**Modulo per la presentazione delle osservazioni per i piani/programmi/progetti sottoposti a procedimenti di valutazione ambientale di competenza statale**

ID: Codice procedura (ID\_VIP/ID\_MATTM):10844

Impianto per la produzione di energia elettrica da fonte eolica, costituito da 6 aerogeneratori della potenza complessiva di 37,2 MW, un sistema di accumulo da 25 MW e relative opere connesse in località "Rempillo" nel comune di Pitigliano (GR).

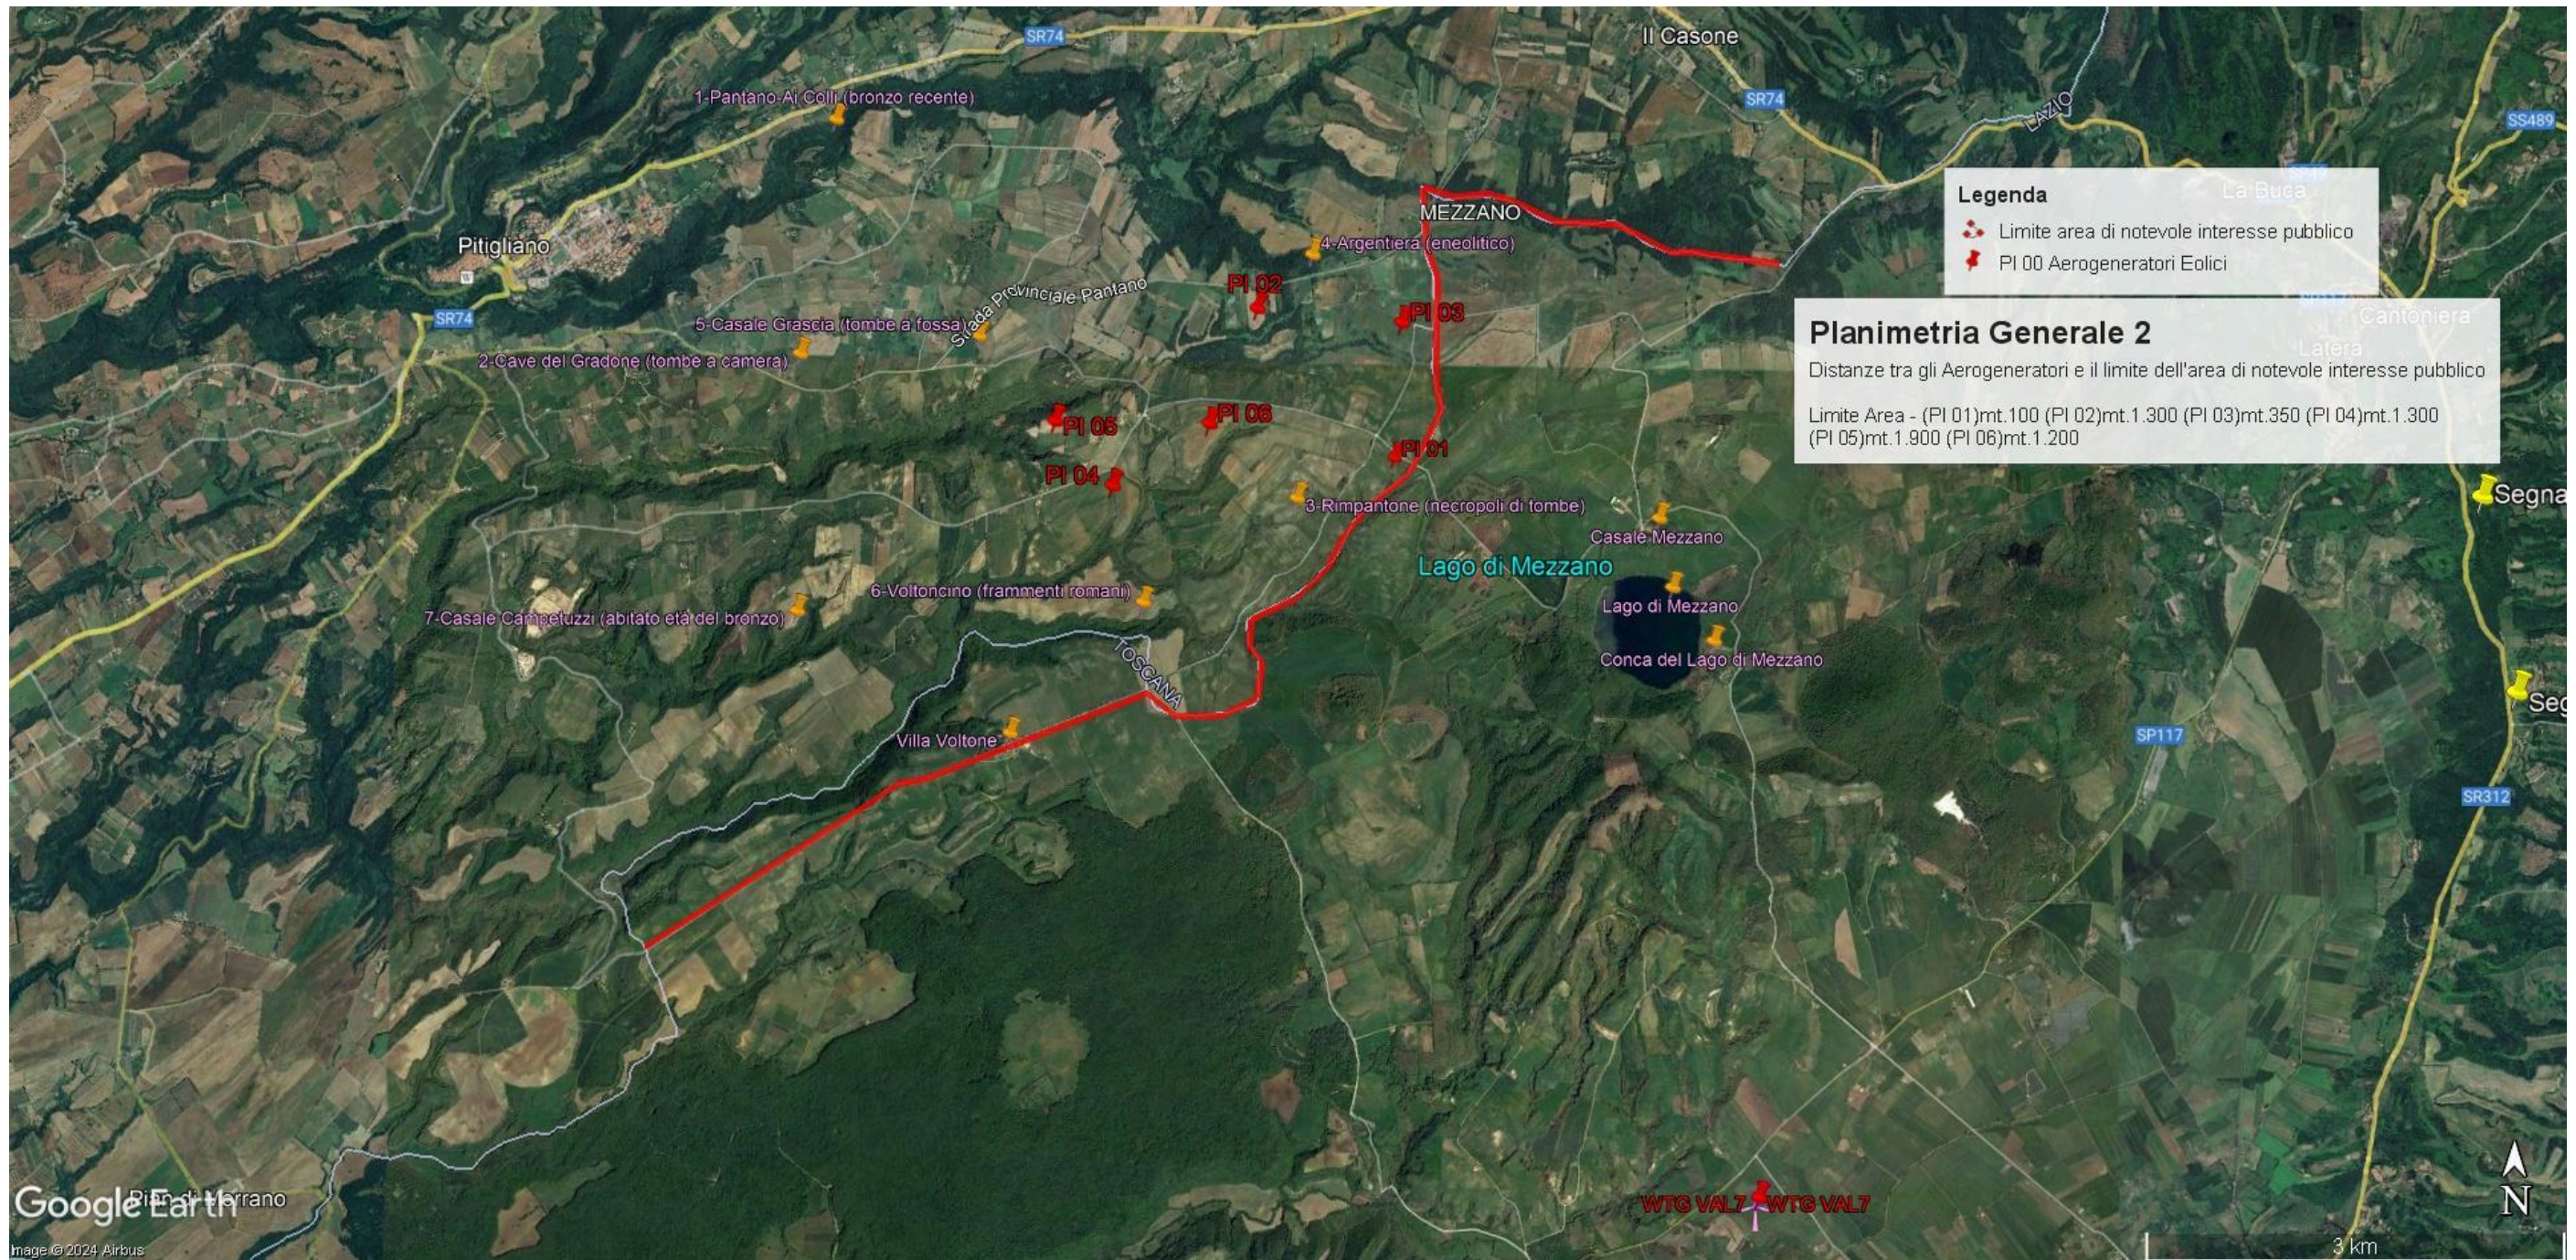
In sintesi, visti l'art. 20 comma 8 lettera c) quater del D.Lgs n 199/2021 e le Linee guida nazionali appena citate, considerato l'enorme impatto dell'impianto eolico industriale denominato "Rempillo" sulla zona paesaggistica di notevole interesse pubblico ben individuata nelle immagini

n.1 e n. 2 e sui Beni Culturali evidenziati nell' immagine n. 3 dell'Allegato alle presenti Osservazioni, per la collocazione delle pale P04 e P05 direttamente all'interno del perimetro di un'area archeologica e per gli impatti anche sull'area intermedia e vasta dei pregiati territori laziali della Tuscia settentrionale e in particolare di quelli del pitiglianese ricco di emergenze agricole, naturalistiche, storiche e archeologiche del periodo etrusco ma non solo, si chiede che venga negata l'autorizzazione all' insediamento dell'impianto eolico denominato "Rempillo".

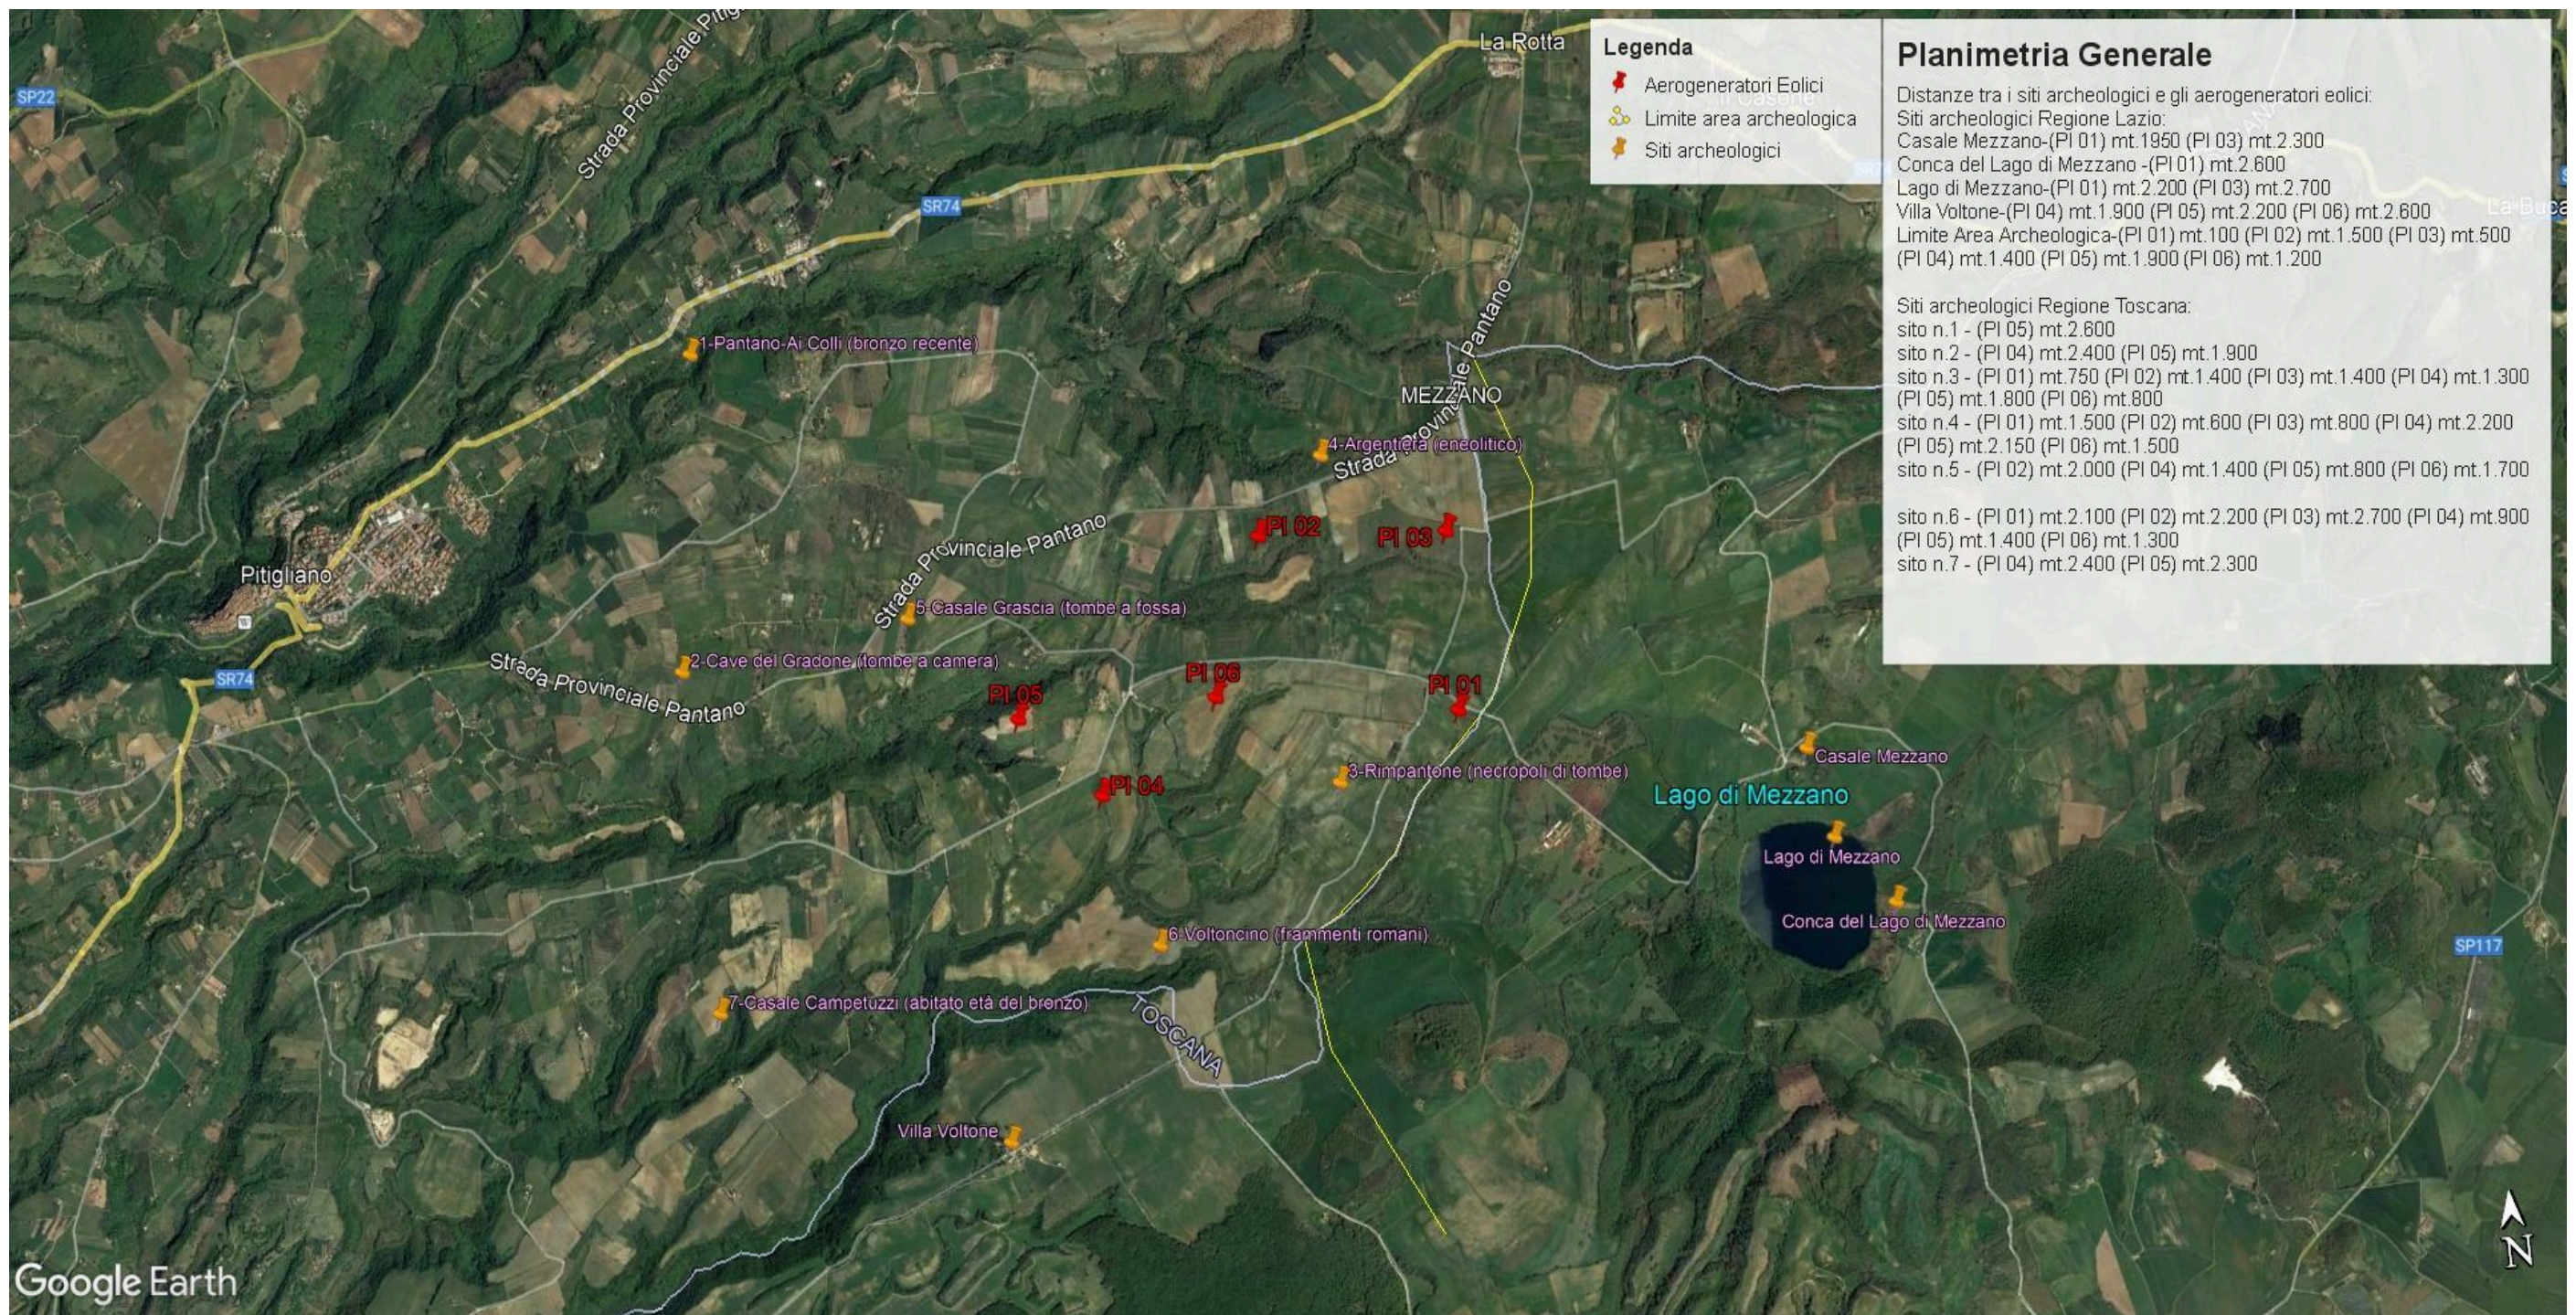
- h) Le zone di interesse archeologico evidenziate nell'immagine n. 3 a cui si aggiungono anche l'importante abitato protostorico di Sorgenti della Nova e Ruder del Castello altomedioevale che si trovano a circa 4 km dalle aree in cui è stato progettato l'impianto eolico industriale. Poco più lontano i resti del castello medioevale "Morrone". Nell'area vasta le preziose necropoli eneolitiche (Poggi Alti) ed etrusche di Pitigliano, Sovana e Sorano. I pregiati prodotti agricoli come il vino bianco DOC di Pitigliano.

**Immagine n. 4** Situazione di saturazione da impianti FER nella provincia di Viterbo. Non sono riportati gli impianti fotovoltaici e agrivoltaici che hanno inciso per buona parte nel cumulo di impianti FER per superare già nel 2023 gli obiettivi del PNIEC assegnati alla Regione Lazio per il 20230.

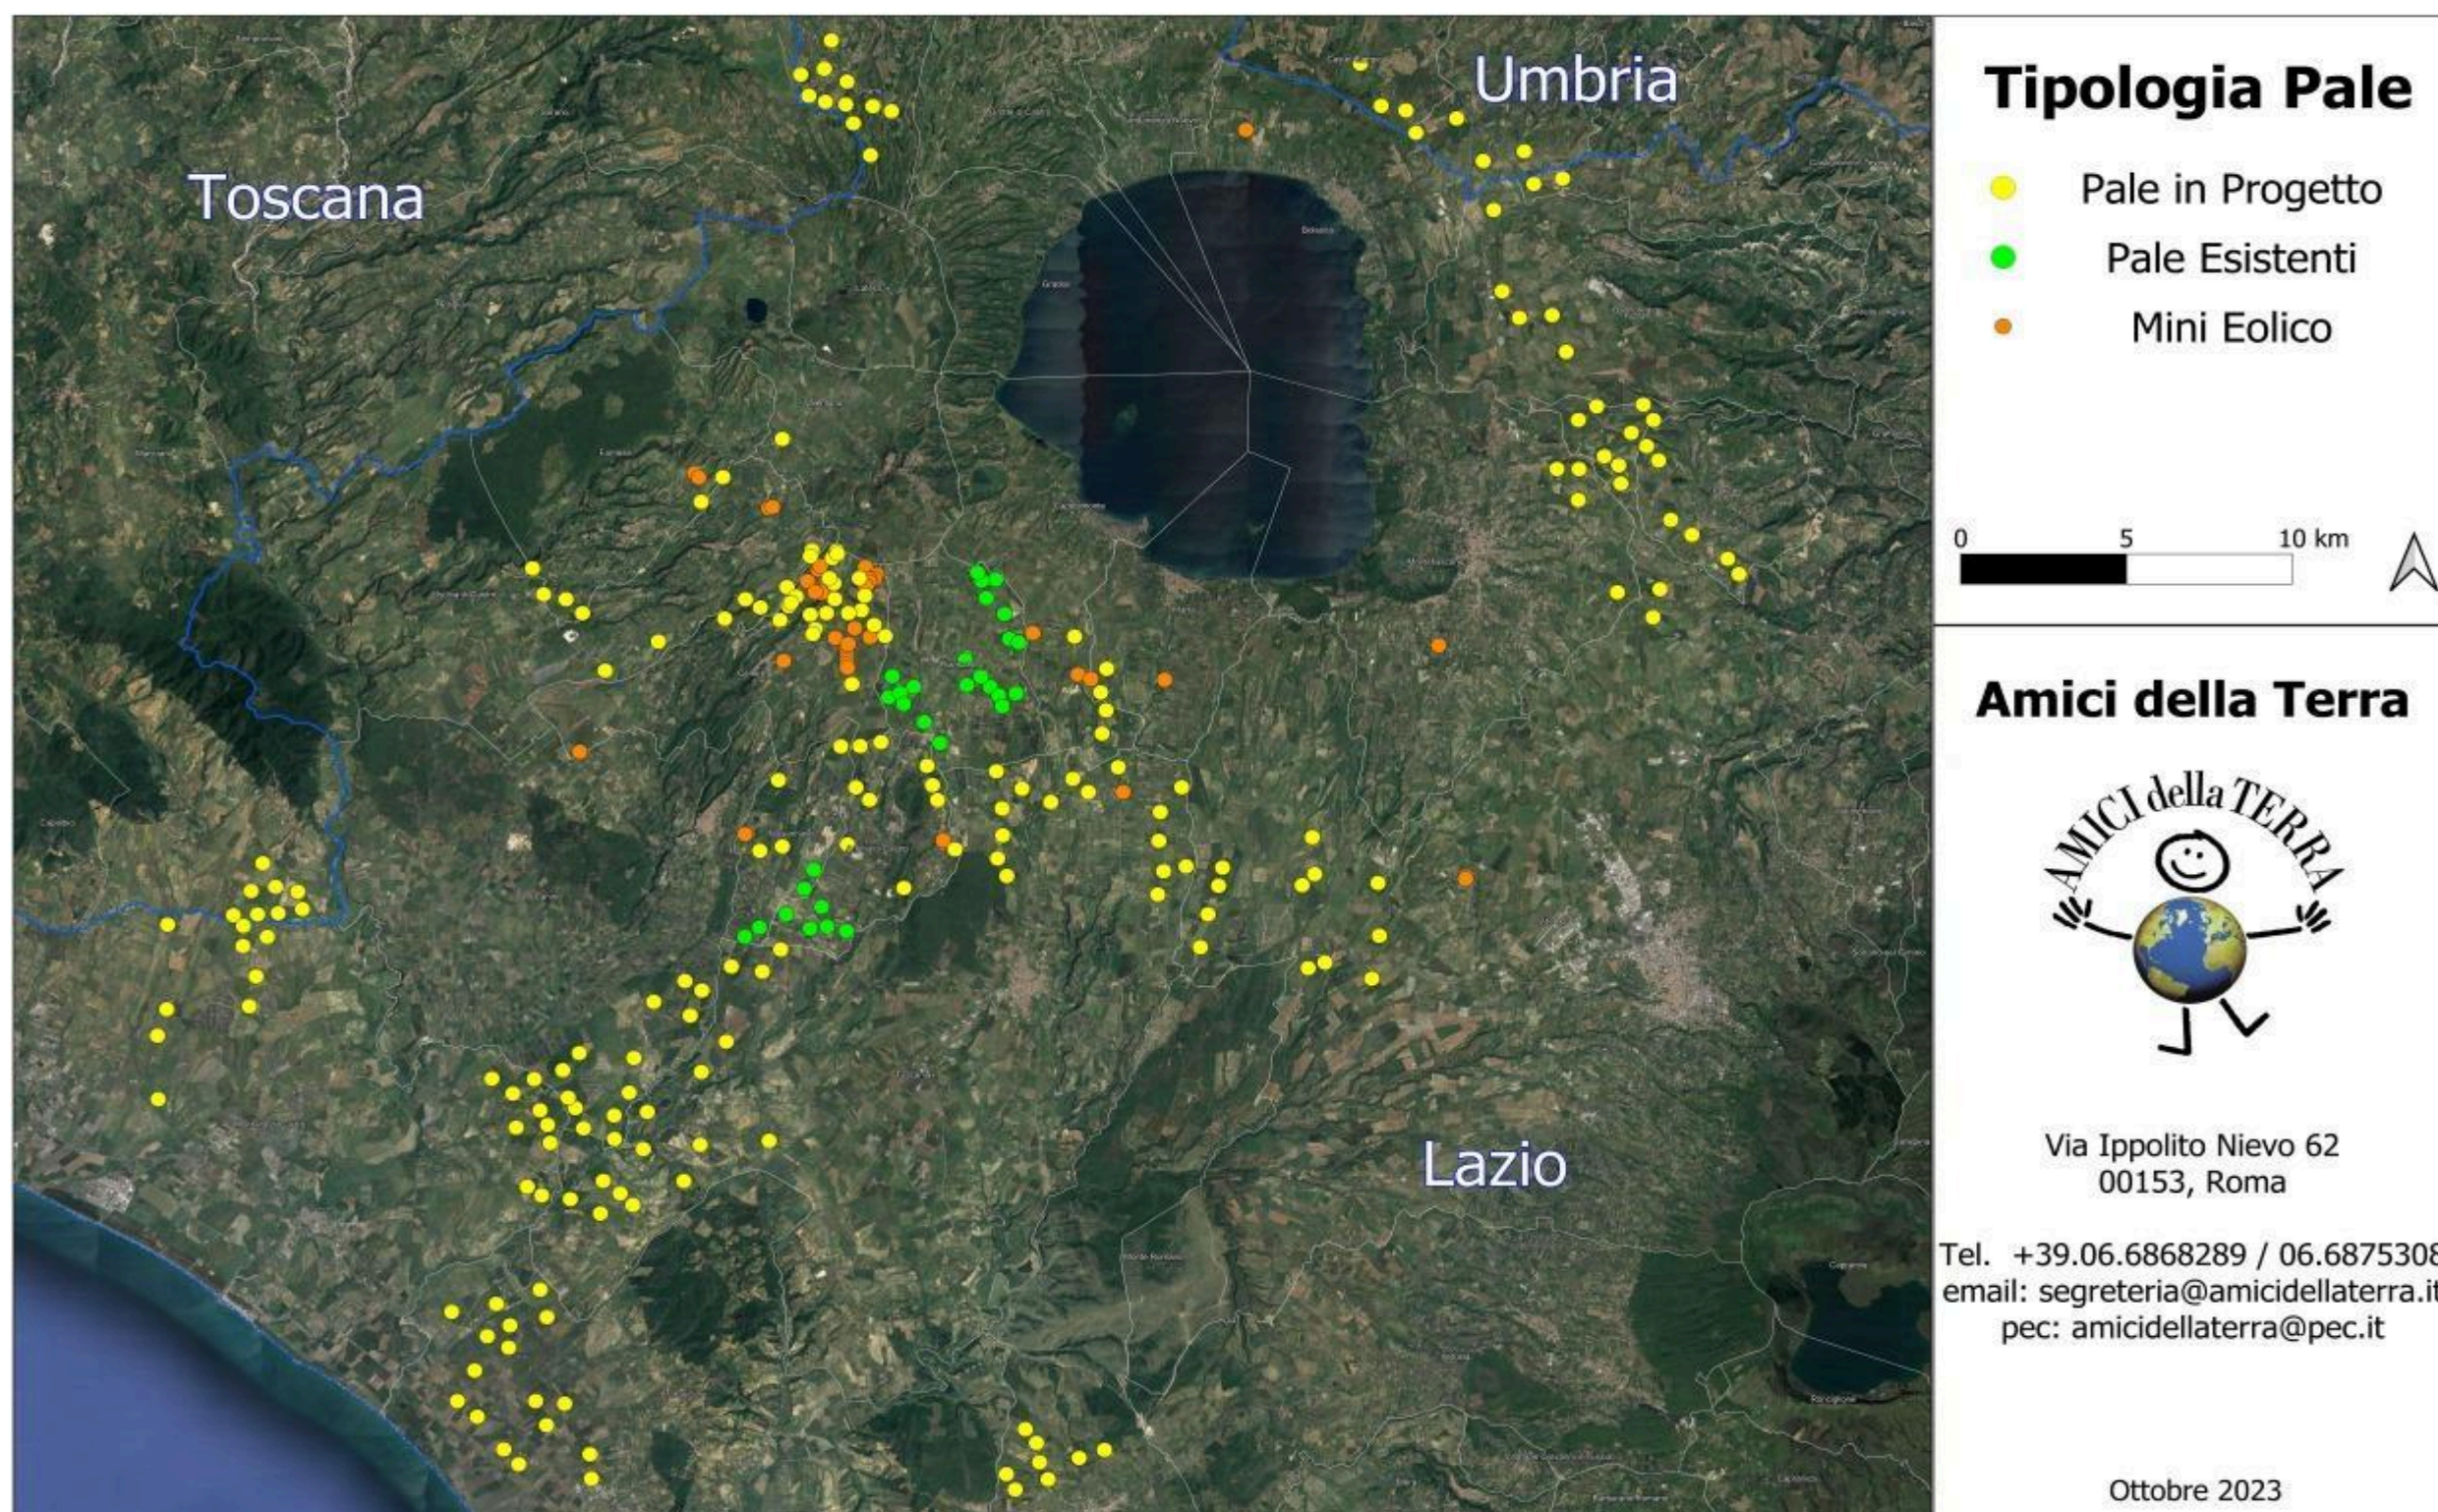
Quindi anche la Regione come Ente deputato dalla normativa nazionale a legiferare sulle aree idonee e non idonee si è espressa riguardo al fatto che abbia assolto ai doveri e alle quote stabilite dal PNIEC e in ambito regionale la provincia di Viterbo è stata quella con il più alto tasso di impianti FER tra tutte e quindi ormai satura ed il cumulo degli impianti FER installati, autorizzati e in progetto rappresenta una **elevata criticità per la sostenibilità ambientale di ulteriori eventuali iniziative**, L'impianto eolico “ Rempillo” pur essendo “esterno al confine provinciale e regionale ma nelle sue immediate vicinanze ( a soli 100 metri i primi due aerogeneratori) oltre ad impattare sul territorio e sulle economie di tre Comuni del Lazio ( Farnese, Valentano e Latera) si trova nelle fasce di rispetto dei Beni di notevole interesse pubblico come si è evidenziate nelle Osservazioni nn. 1 e 2 e crea anche degli impatti negativi anche sui beni naturalistici come verrà dettagliato nell'Osservazione n. 4. Inoltre andrebbe a sommarsi al già enorme cumulo di impianti eolici e fotovoltaici e geotermici che già creano una elevata criticità ambientale nella provincia di Viterbo e interferiscono anche con il territorio toscano come si può vedere dalle immagini nn. 4 e 5 dell'Allegato n. 1.
